ECE/TRANS/WP.29/2010/56
18 February 2010

Предложение по поправкам серии 06 к Правилам № 83

(Выбросы загрязняющих веществ транспортными средствами категорий M₁ и N₁)

Представлено Рабочей группой по проблемам энергии

СХЕМА ЗНАКА ОФИЦИАЛЬНОГО УТВЕРЖДЕНИЯ

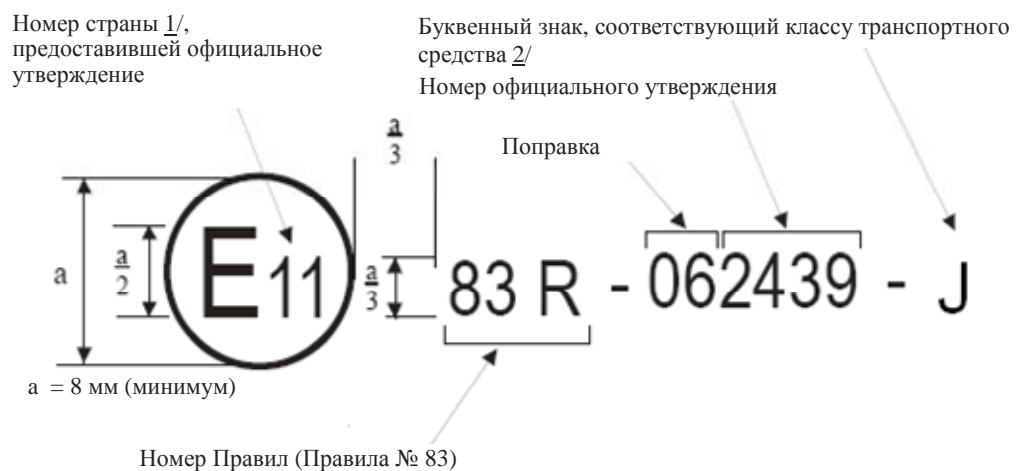
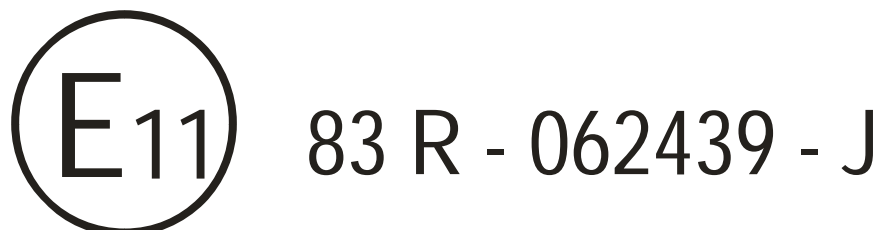
Приложение 3 изменить следующим образом:

В знаке официального утверждения, выданном и проставленном на транспортном средстве в соответствии с пунктом 4 настоящих Правил, наряду с номером официального утверждения типа проставляется буквенный знак, назначаемый в соответствии с таблицей 1 настоящего приложения, обозначающий категорию и

В настоящем приложении приводятся схема такого знака и пример, показывающий элементы, из которых он состоит.

Стандартный стендовый цикл (ССЦ)

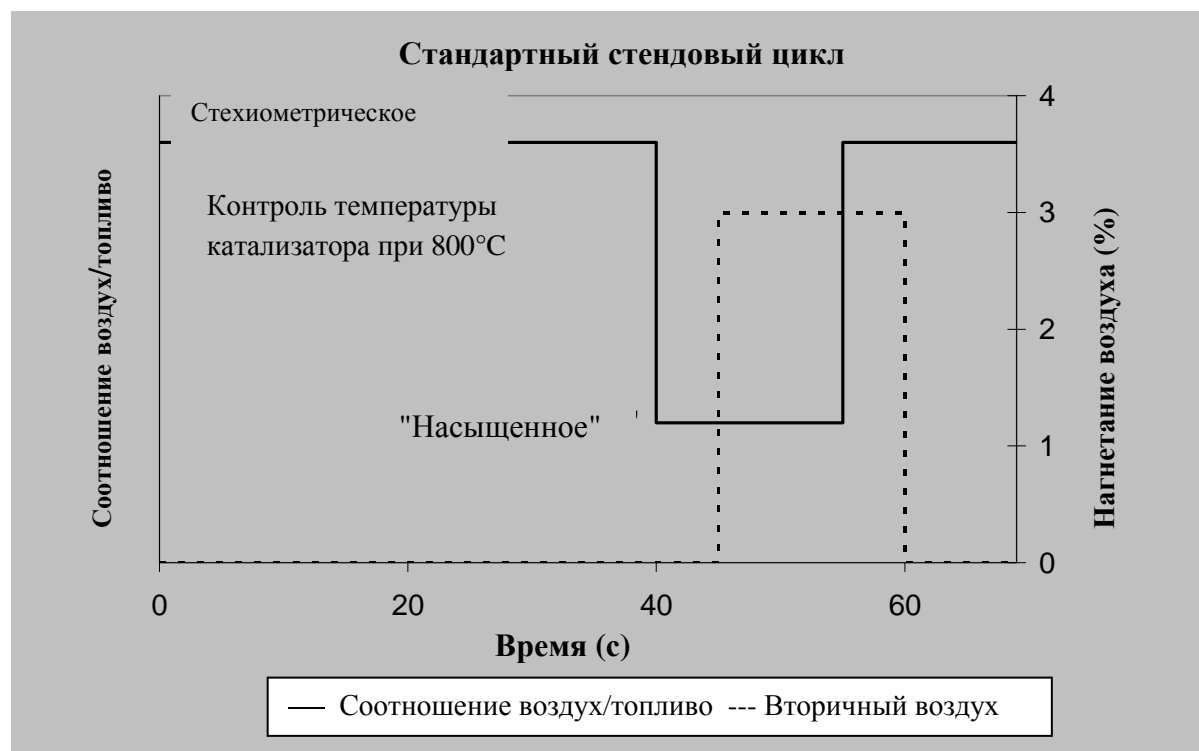
Включить в приложение 9 новые добавления 1-3 следующего содержания:

2.2 Контроль температуры катализатора производится при работе (01 - 40-я секунды цикла) на смеси стехиометрического состава в условиях минимальной температуры 800°C ($\pm 10^{\circ}\text{C}$) за счет выбора соответствующих значений частоты вращения двигателя, нагрузки и момента зажигания. Контроль максимальной температуры катализатора производится в рамках цикла при температуре 890°C ($\pm 10^{\circ}\text{C}$) путем выбора надлежащего соотношения A/F в двигателе во время "насыщенной" фазы, указанной в таблице ниже.

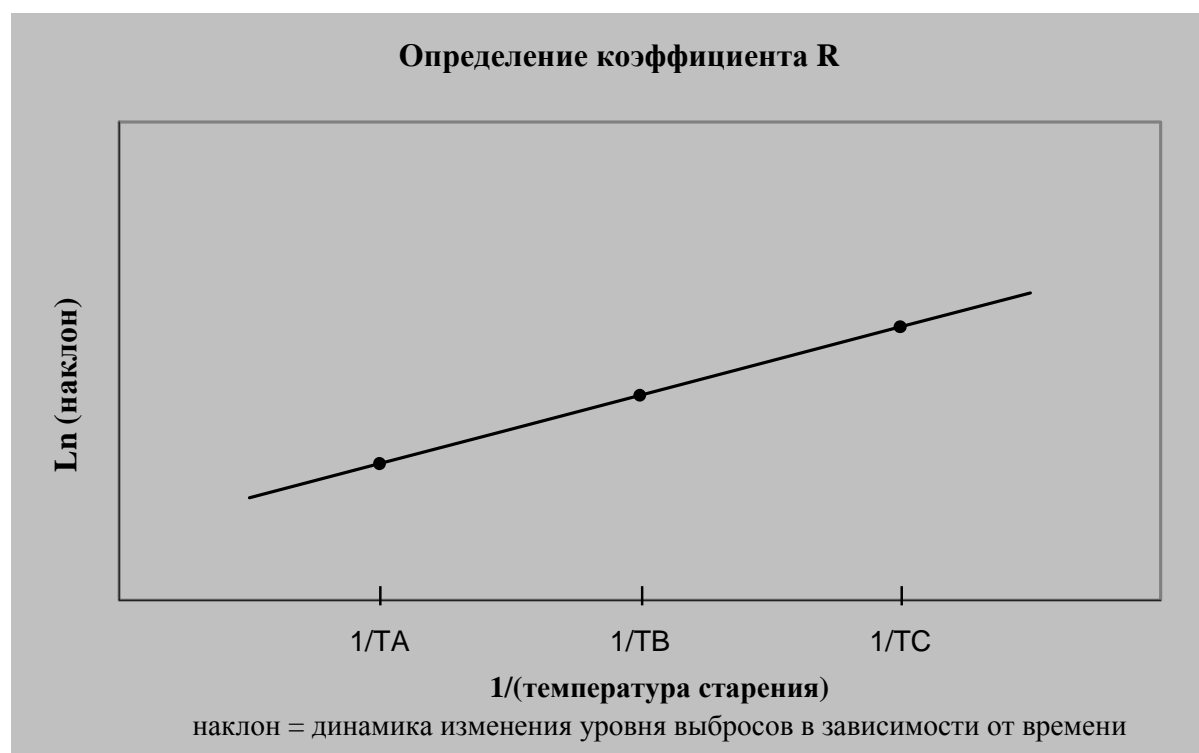
4.1.5 Построение графика изменения натурального логарифма (\ln) наклона каждой линии регрессии (определенного на этапе 4.1.4), откладываемого по вертикальной оси, в зависимости от обратной величины температуры старения ($1/(\text{температура старения, в градусах Кельвина})$), откладываемой по горизонтальной оси. Расчет на основе полученных данных с помощью метода наименьших квадратов прямой регрессии. Наклон линии регрессии соответствует коэффициенту R . См. пример на приводимом ниже графике.

Стандартный дорожный цикл схематически представлен на следующем графике:

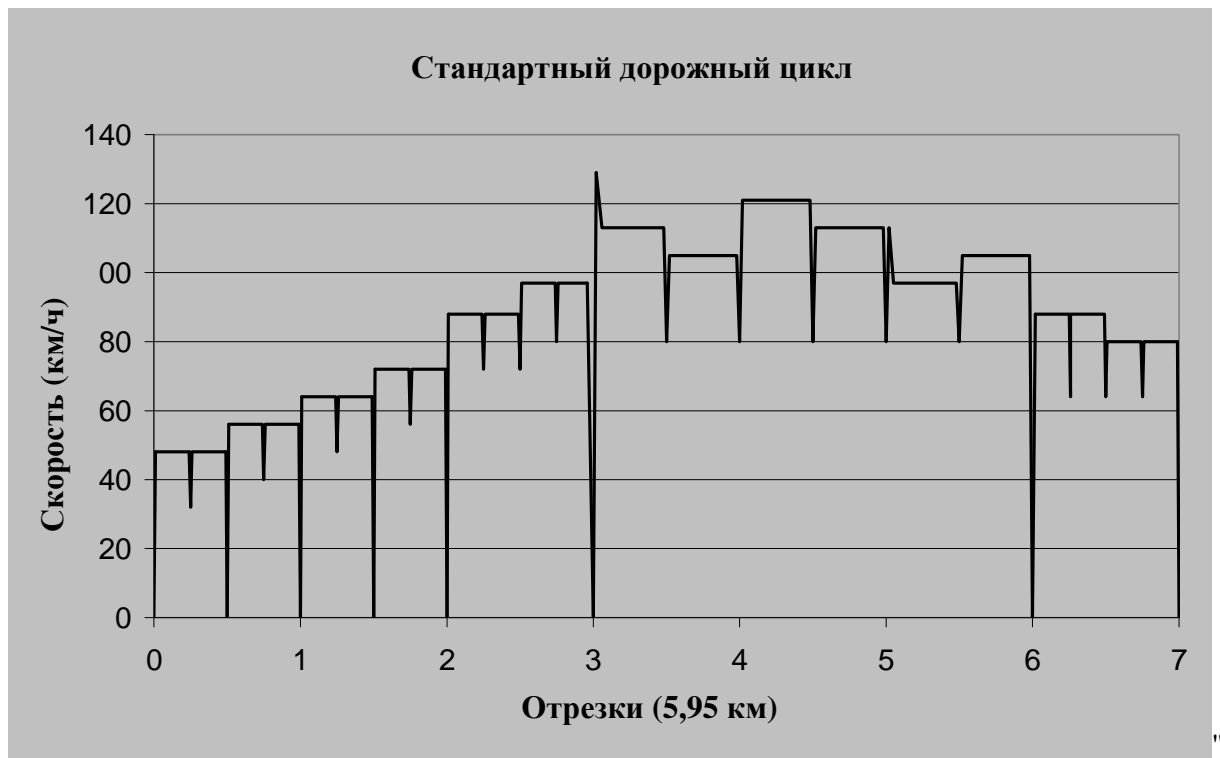
Стандартный дорожный цикл (СДЦ) соответствует определенному километражу пробега. Транспортное средство может двигаться по испытательному треку или помещаться на динамометр для наезда километража.

Цикл состоит из семи 6-километровых отрезков. Протяженность конкретного отрезка может изменяться в зависимости от протяженности испытательного трека для наезда километража.
